RESOLUCIÓN No. 2266 DEL VEINTICINCO (25) DE SEPTIEMBRE DE 2024

"POR MEDIO DEL CUAL SE NIEGA UN PERMISO DE VERTIMIENTO DE AGUAS RESIDUALES DOMÉSTICAS GENERADAS EN EL PREDIO 1) LOTE 1 LA PRIMAVERA O LA PALMERA, UBICADO EN LA VEREDA LA FLORESTA DEL MUNICIPIO DE CALARCÁ (Q) Y SE ADOPTAN OTRAS DISPOSICIONES"

**CONCEPTO TÉCNICO DE NEGACION PARA TRÁMITE DE PERMISO DE VERTIMIENTOS
CTPV: 247 de 2024**

Imagen 1. Esquema sistema séptico mampostería

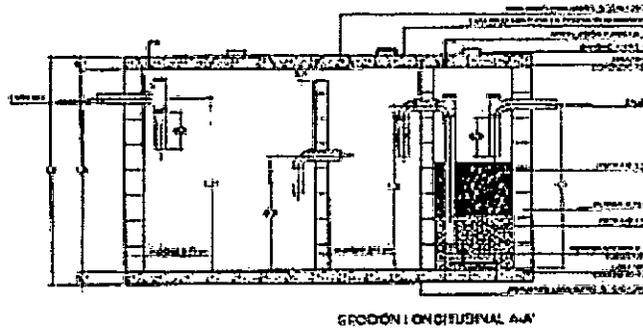
Trampa de grasas vivienda granja: La trampa de grasas está propuesta en material de prefabricado tipo cónico, para el pre tratamiento de las aguas residuales provenientes de la cocinas, y o aguas jabonosas, calculada con un caudal de 2.82L/min, un tiempo de retención hidráulica de 5min, siendo sus dimensiones de 0.90m de diámetro superior y 0.60m de altura útil para un volumen final fabricado de 250 litros. (También se propone trampa de grasas en mampostería de 1.90m X 2.10m X 0.80m de la cual no coincide el dimensionamiento en memoria de cálculo)

Tanque séptico vivienda granja: En memoria de cálculo se propone que el tanque séptico es en material de mampostería de 2 compartimentos, calculado con un caudal de 0.014L/seg, y una relación largo:ancho de 2:1 siendo sus dimensiones internas (en contacto con el agua) de 1.60m de ancho X 0.76m de largo X 1.70m de altura útil en el primer compartimento, en el 2do compartimento, las dimensiones son 1.60m de ancho X 0.38m de largo X 1.70m de altura útil con un volumen final diseñado de 3100 Litros. (no obstante, se deja anotación que en el predio hay construido un tanque séptico de un compartimento)

Filtro Anaerobio de Flujo Ascendente FAFA vivienda granja: En memoria de cálculo se propone que el Filtro FAFA, corresponderá a un tanque en mampostería, anexo al tanque séptico el cual tiene las siguientes dimensiones de 1.60m de ancho X 1.20m de largo X 2.10m de altura útil incluido el falso fondo, con un volumen final diseñado de 4032 Litros.

Ambos sistemas sépticos inspeccionados no coinciden con los propuestos en la documentación técnica presentada, además, los sistemas sépticos existentes en el predio requieren de adecuaciones para su funcionamiento adecuado y eficiente.

Las dimensiones en Los planos de detalle no coinciden con las medidas tomadas en campo.
